监理通知单

工程名称：白沙光伏发电项目

编号：ZHJL-CSGF-TZ-017

事由：关于接地扁钢焊接

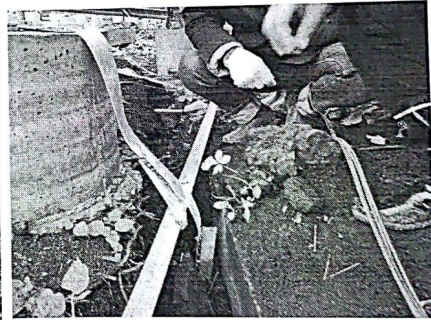
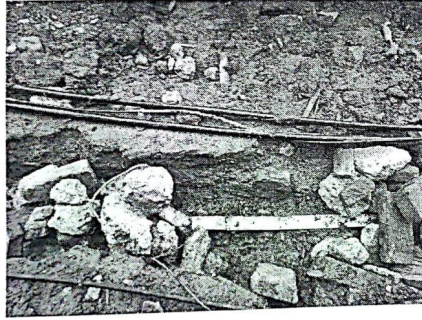
我监理部对现场巡视检查，机械区与供销区在焊接接地环网时发现扁钢施焊时不符合设计规范及施工要求，机械区个别焊接部位未涂环氧煤沥青漆；供销区焊接后对扁钢未进行除焊渣并进行防腐的处理，现对你施工单位提出接地必须按照施工规范施工，对焊接部位除去焊渣，埋地部分进行环氧煤沥青防腐，±0 之上的接地扁钢刷黄绿漆，对焊接长度不到位的扁钢进行加长焊接，埋地前应通知三方检验，合格后方可回填。
